**Stellungnahme der GRÜNEN LIGA Umweltgruppe Cottbus
zum Entwurf der Energiestrategie 2030 des Landes Brandenburg sowie
einem Teil der dazu eingeholten Gutachten**

Langfassung

Cottbus, den 06.02.2012

Abbildung: Strombilanz Berlin-Brandenburgs 2030 nach dem Zielszenario der Landesregierung mit eigener Abschätzung des Berliner Anteils (eigene Darstellung)

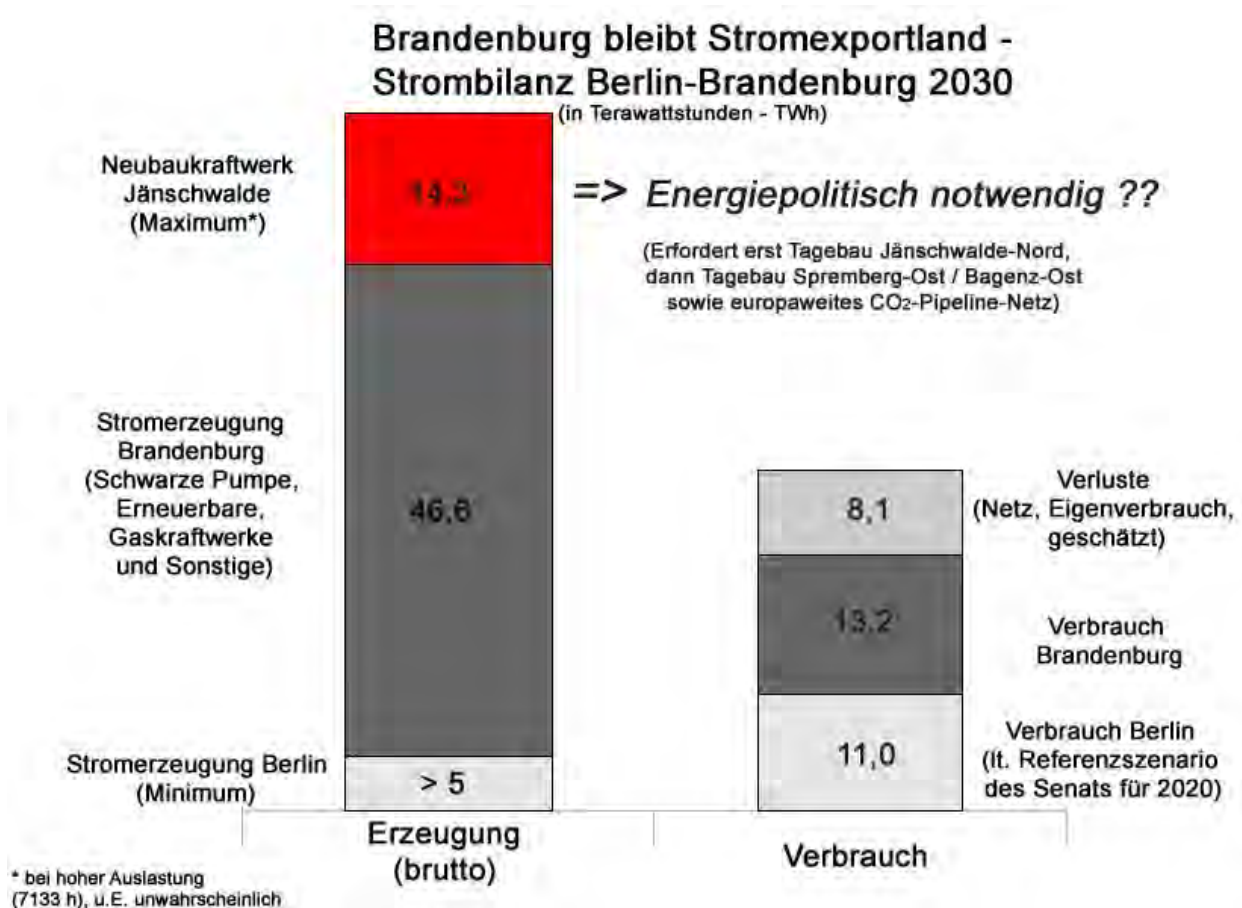
Es zeigt sich daher: Obwohl es für die Metropolregion Berlin-Brandenburg keinerlei Verpflichtung gibt, als Nettoexporteur von Strom zu fungieren, kann sie auch ohne ein Neubaukraftwerk auf Braunkohlebasis im Jahr 2030 mehr Strom exportieren, als Brandenburg selbst verbraucht. Mit dem Argument „Stromexport“ lässt sich daher ein solches Kraftwerk in keiner Weise begründen.
